*Вопросы к конкурсной документации, подтверждение готовности к участию при
предоставлении ответов на запрос № 461-К от 20.08.2025 г.*

Повторно направляем вопросы к технической документации по конкурсу «Ремонт цеха М-2 по адресу: Московская область, г. Коломна, ул. Партизан, д.42».

Вопросы к технической документации по конкурсу «Ремонт цеха М-2 по адресу: Московская область, г. Коломна, ул. Партизан, д.42»

Спецификация элементов заполнения проемов

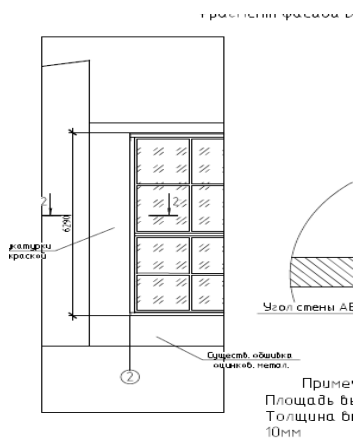
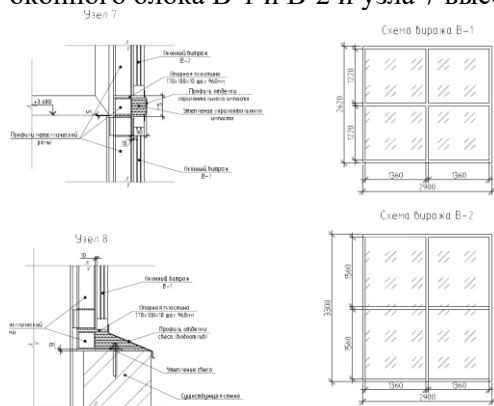
1.1.Том 1-КЗДСН1-АС-2 лист 6 Витражное остекление, отсутствует формула стеклопакета, толщина профиля.

1.2. Том 1-КЗДСН1-АС-2 лист 5 На чертеже витража указаны размеры 6290 мм. На при складывании оконного блока В-1 и В-2 и узла 7 высота получается 6035 мм. Где еще 255 мм?

Цфбетовое решение фасада по оси Я

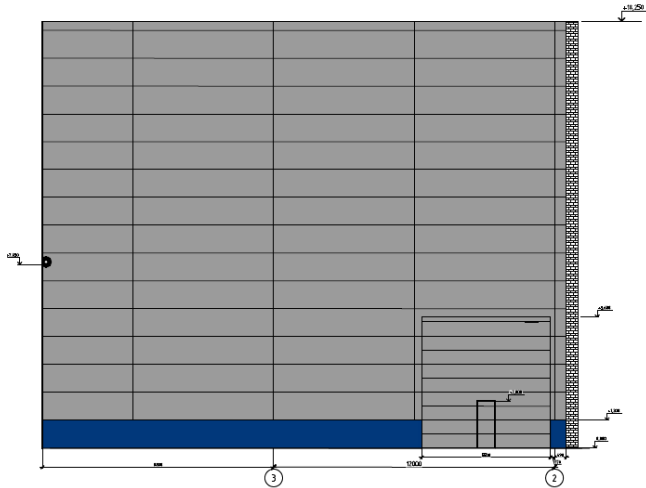
Ценовая таблица цех М2 Фасад по оси Я. Том 1-КЗДСН1-АС-1лст 11, есть спецификация доборных элементов для сэндвич-панелей и обрамления ворот, ворота существующие, но точно рассчитать объем доборных элементов для обрамления проема ворот без указания глубины установки ворот невозможно.

Все доборные элементы любых проемов измеряются и заказываются после заполнения самого проема. Иначе есть риск ошибиться при заказе доборных элементов. В связи с отсутствием в проекте чертежей монтажа доборных элементов, просим указать размеры доборных элементов обрамления ворот.
